Avis délibéré de l'Autorité environnementale sur la réalisation de la ZAC Part-Dieu Ouest à Lyon (69) - Actualisation de l'avis Ae n°2015-52

n°Ae : 2016-99

Figure 2 : Répartition des sources de pollution à partir de l'exemple des oxydes d'azote, montrant la part prépondérante du trafic routier dans la pollution de l'atmosphère de la ZAC (Source dossier page 86)

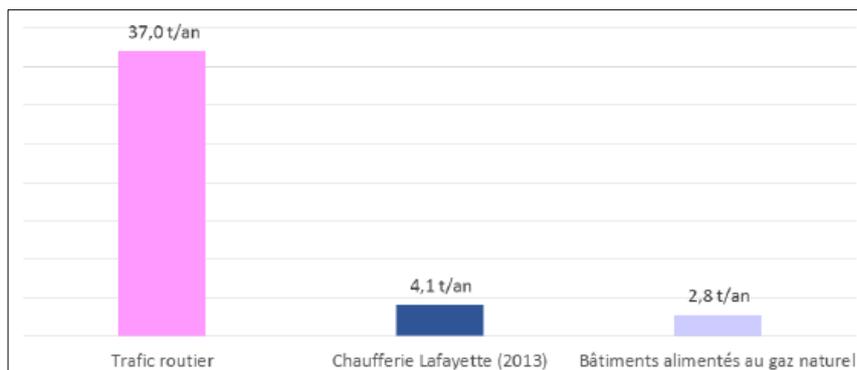
Le dossier mentionne, sans pouvoir en chiffrer l'ampleur, l'importance de la problématique de la qualité de l'air intérieur et souligne que cela représente un enjeu pour le projet.

L'enjeu de qualité de l'air est cependant toujours considéré comme moyen avec une amélioration prévue en 2030 du fait des progrès technologiques sur les véhicules. L'Ae rappelle que rien ne permet d'affirmer que l'évolution des technologies ayant un effet positif sur la qualité de l'air ne s'accompagnera pas d'une évolution des connaissances de ses effets induisant un renforcement des normes de qualité pour la santé de la population.

Le dossier indique que cet enjeu est à « appréhender à l'échelle de l'agglomération » et que le « volant d'action » du projet est limité car « pouvant apporter des réponses à la pollution de proximité uniquement ». L'Ae souligne cependant que le projet est stratégique pour l'agglomération et que les risques sanitaires liés à la qualité de l'air représentent un enjeu important dont dépendent un nombre significatif de vies humaines. Étant donné le nombre important de sources de pollution, tous les maîtres d'ouvrage peuvent considérer que leur latitude est faible, ce qui n'amène pas légitimement à considérer pour autant qu'il s'agit d'un enjeu moyen.

L'Ae recommande d'inscrire l'enjeu qualité de l'air au niveau fort afin de garantir sa bonne prise en compte dans le cadre du projet, tant en ce qui concerne la mobilité que l'habitat.

Figure 3 : Espaces imperméables, recouverts de terre et perméables de la ZAC Part-Dieu ouest (Source dossier)

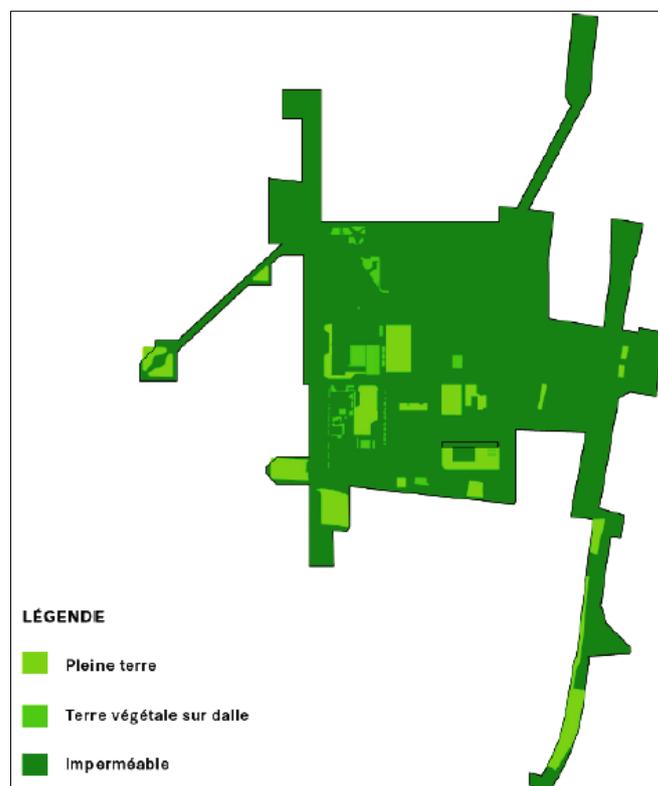
L'imperméabilisation concerne aujourd'hui 92 % de la surface de la ZAC : seulement 3,1 ha de la surface est perméable. Le projet induit une imperméabilisation supplémentaire de 0,5 à 0,8 ha. La description du projet insiste sur la notion de « *sol fertile* », qui a pour ambition de végétaliser le quartier très minéral. Un de ses objectifs est, d'après le dossier, « *un effort de perméabilisation du sol, notamment pour contribuer à une meilleure gestion des eaux pluviales.* » Cet objectif est confirmé dans le chapitre sur les risques naturels, qui indique que « *le projet prévoit une grande perméabilité des sols, à travers le principe de sol fertile notamment, afin de réguler le ruissellement des eaux pluviales et les rejets dans les réseaux d'assainissement.* » L'Ae s'attendait à un taux d'imperméabilisation diminué du fait de la mise en œuvre de ce concept et s'interroge sur la possibilité qu'il y aurait d'accroître les ambitions dans ce domaine.

L'Ae recommande de décliner le principe de sol fertile, en accroissant le taux de surfaces perméables du projet.
